Dodatečné akceptační core kritéria

TRW se rozhodlo rozšířit kritéria pro příjem core před repasní opravou, s cílem usnadnit tuto proceduru a zpřesnit akceptovatelné vady pro následující elektrické servo pumpy:

Ulomený zajišťovací zobáček (Obr.1)

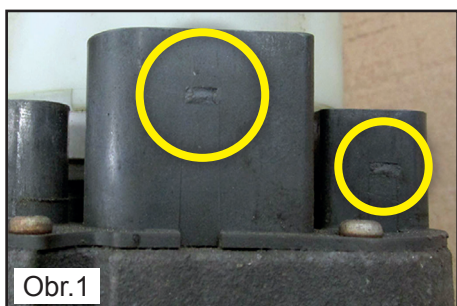
Žádné další poškození na konektorech!

Poškozená nádobka rezervoáru (Obr.2)

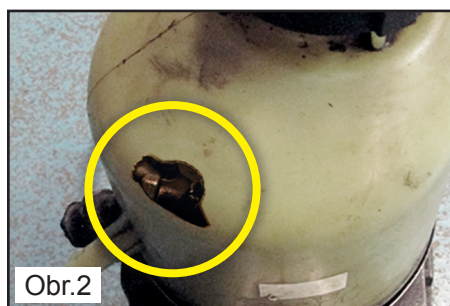
Žádné poškození vnitřních částí!

Lehké poškození paty konektoru od sálavého tepla (Obr.4)

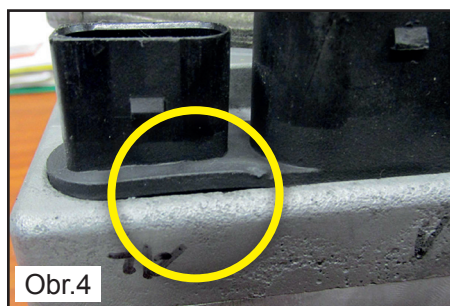
Žádné další poškození na konektoru!

Chybějící silentblok na úchytu (Obr.5)

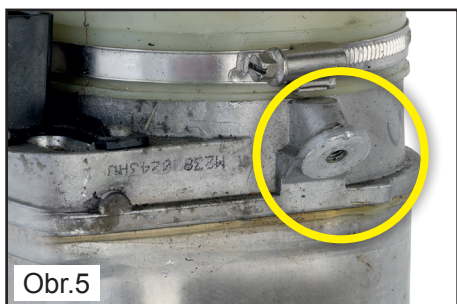
Žádné poškození závitu nebo těla pumpy!
